Zapytanie ofertowe nr **25/2026**

WYJAŚNIENIA TREŚCI SWZ

Dotyczy postępowania w trybie przetargu nieograniczonego pod nazwa: „**Dostawa, montaż i uruchomienie automatycznej stacji zmiękczenia wody metodą wymiany jonowej dla PEC Elk Sp. z o.o.**”.

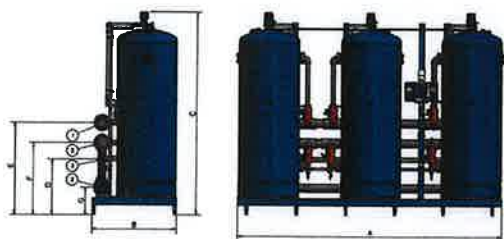
W punkcie 5 Wymagania techniczne dla urządzeń, podane jest ilość 3 kolumn jonowymien nych. Nasze pytanie brzmi, czy kolumny powinny być zamontowane na ramie jak przedstawiony niżej poglądowy rysunek? Czy rama, na której b^dq zamontowane kolumny powinna być również tak jak kolumny jonowymienne wykonana ze stali węglowej powlekana PE lub gumowana?

ODPOWIEDŹ: Zamawiający informuje, iż kolumny muszą być zamontowane na ramie. Rama ma być wykonana ze stali zabezpieczona powłoką PE lub gumowaną.
